改善箇所説明図

改善の内容

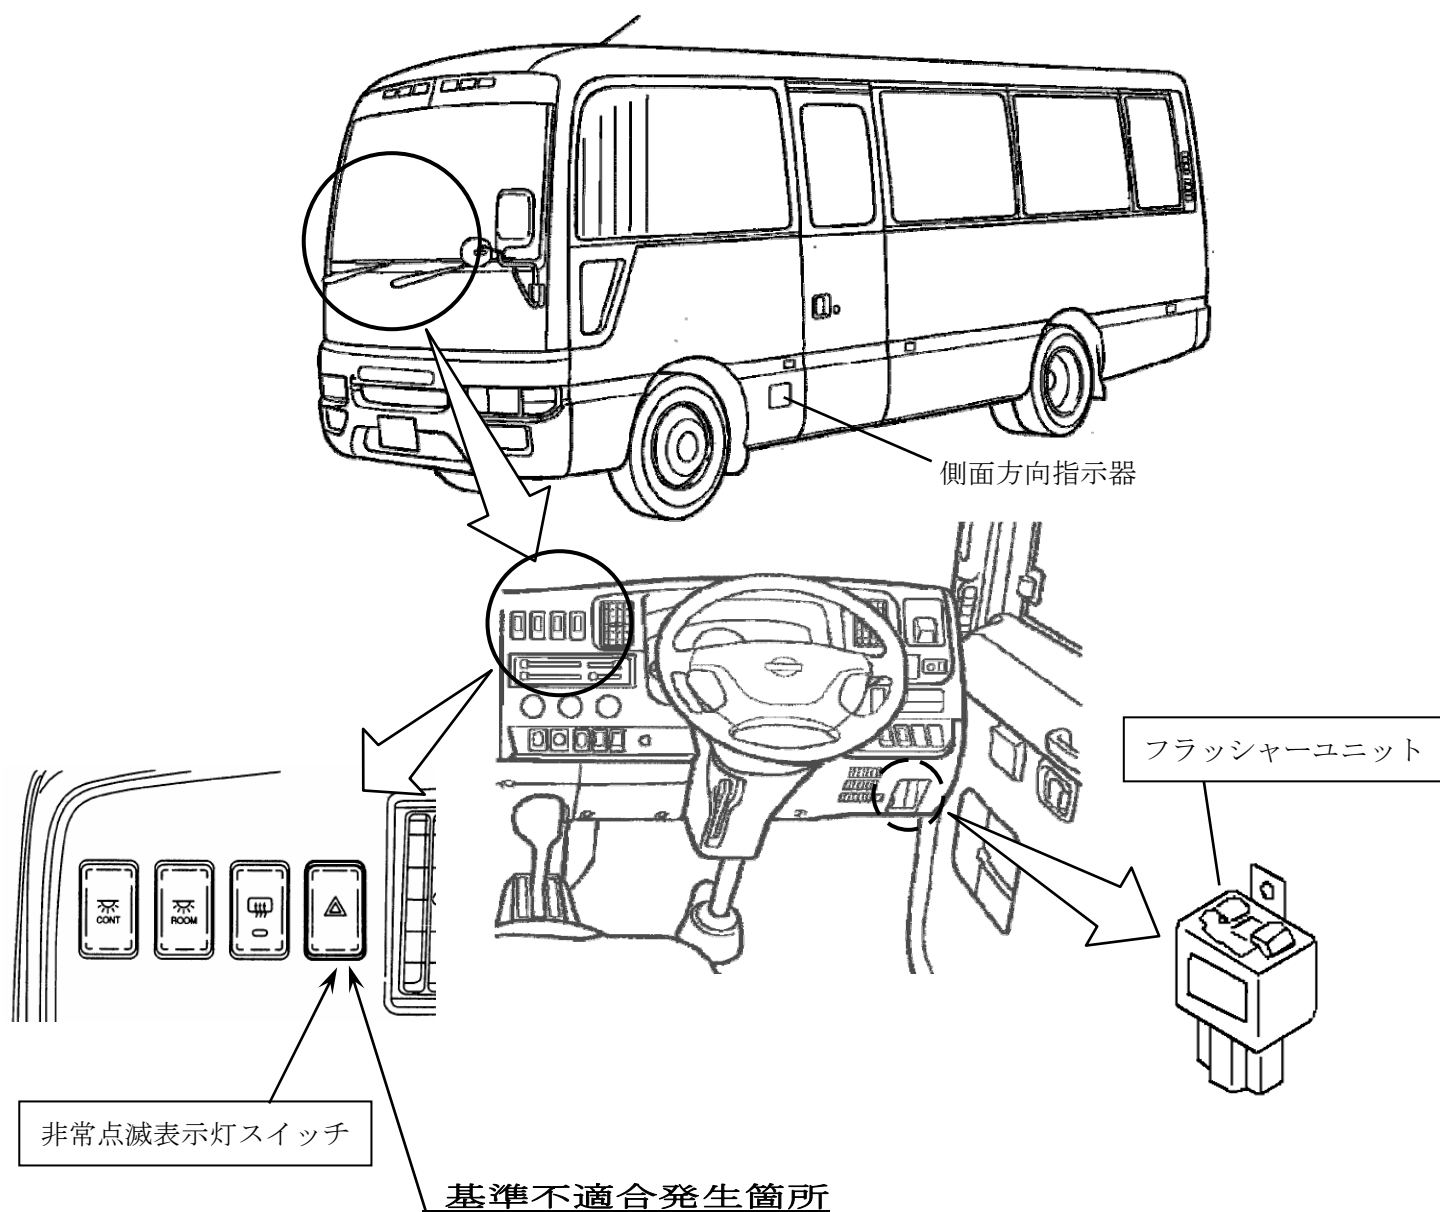
側面方向指示器を備えた車両の非常点滅表示灯スイッチにおいて、接点の耐久性が不足しているため、当該スイッチ操作時の通電によりアーク放電が発生し、接点が摩耗するものがあり、最悪の場合、非常点滅表示灯が点灯しないおそれがある。

全車両、当該操作スイッチ、および、フラッシャーユニットを対策品と交換する。

識別：銀色のシールをモデルナンバープレートの右横に貼り付ける。
